**Advies Duurzaam stortbeheer
fase 2 en fase 3**

ADVIES A082(2013)

Betreft: advies Duurzaam stortbeheer fase 2 en fase 3

Figuur 1: Schematisch overzicht stortplaats en situering POC's.

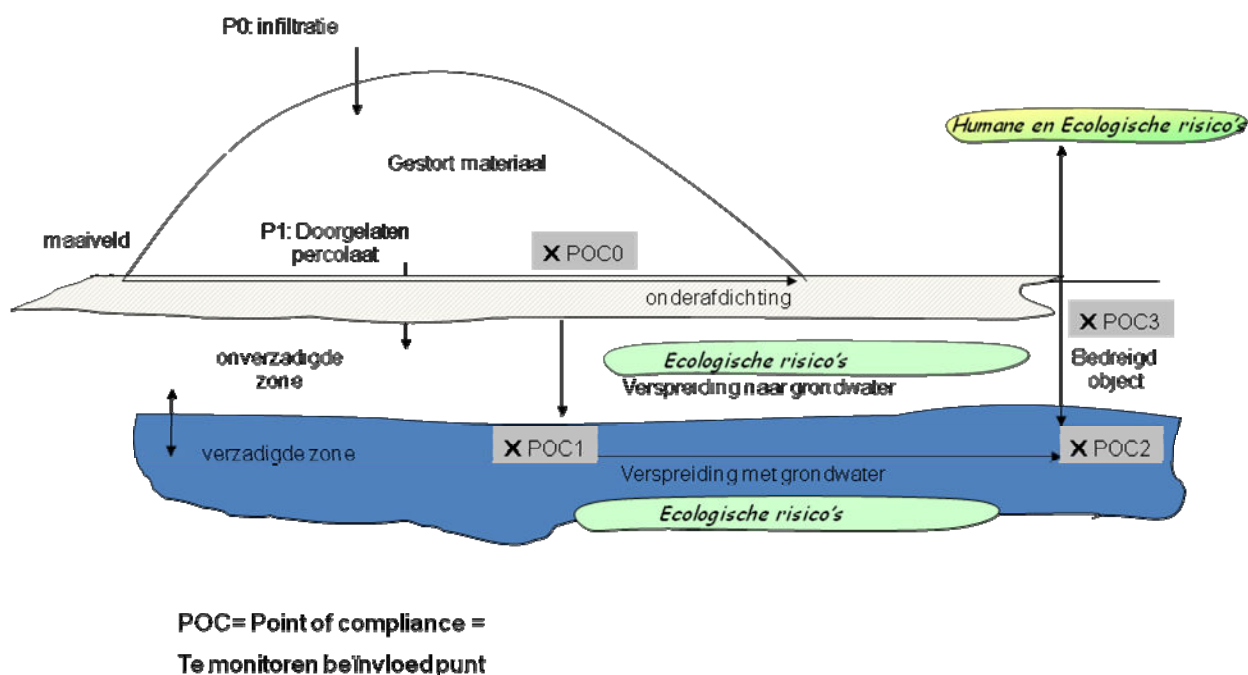
De TCB ondersteunt de keuze om de POC voor deze berekeningen te situeren op 20 meter van de grens van de stort, voor zover het gaat om verspreiding via het grondwater in horizontale richting. Wanneer de hydrologische situatie hier niet mee correspondeert, moeten de locatiespecifieke omstandigheden bepalend zijn voor de situering van dit punt. Zo kan de POC ook in oppervlaktewater gesitueerd zijn, wanneer niet het grondwater, maar het oppervlaktewater via verspreiding van het percolaat het eerst wordt bereikt. Dit is een optie voor de locatie Wieringermeer, waar het grondwater opkwelt in een aangrenzende sloot. De POC moet ook gesitueerd kunnen zijn in een watervoerend pakket onder de stort, wanneer sprake is van een duidelijke infiltratiesituatie. Zo nodig kunnen POC's worden vastgesteld voor meerdere verspreidingsroutes.

Figuur 2: Ontwikkeling concentratie CZV in het percolaat voor het scenario infiltratie-beluchten³¹: i) aanvang beheersmaatregel, ii) omschakeling van percolaatinfiltratie naar beluchting, iii) einde beheersmaatregel.

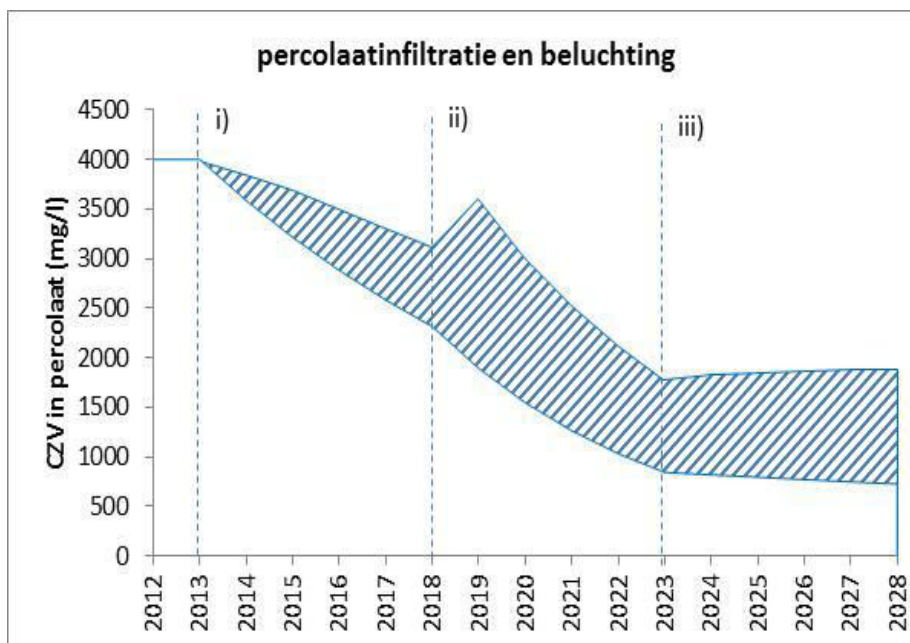
Voor opgeloste organische koolstof (DOC) stelt de TCB ter overweging voor om een toetswaarde voor gehalten in het percolaat te introduceren, vergelijkbaar met een ETW. De TCB verwacht dat na de geplande periode van 10 jaar voor het experiment nog een substantiële hoeveelheid opgeloste organische koolstof in het percolaat aanwezig zal zijn, die van invloed is op de mobiliteit van contaminanten (zie later in dit advies, bij de bespreking van de betreffende aanname).. Op basis van deze toetswaarde voor opgeloste organische koolstof en de geconstateerde trend in de ontwikkeling hiervan kan besloten worden de behandeling van de stort te verlengen.

Over de snelheid van deze processen wordt in de genoemde rapportage geen uitspraak gedaan. De verwachting is echter, ook blijkens de inschattingen in de deelrapportages van de pilots, dat ook aan het eind van de periode van het experiment nog met substantiële hoeveelheden DOC in het percolaat rekening gehouden moet worden. Dit wordt bijvoorbeeld geïllustreerd door de verwachte ontwikkeling van het Chemisch Zuurstof Verbruik (CZV), wat een indicator is voor DOC, in het percolaat op de locatie Kragge (zie figuur 2). De figuur illustreert dat na tien jaar beheer CZV in het percolaat geschat wordt tussen circa 800 en 1800 mg/L. Aangezien de bandbreedte groot is, is onduidelijk hoeveel DOC dan nog wordt geëmitteerd. Ook het feit dat er tijdens en aan het einde van het experiment nog ammonium vrijkomt uit de stort is een teken dat er mineralisatie plaatsvindt in het stortlichaam en er DOC wordt gevormd.
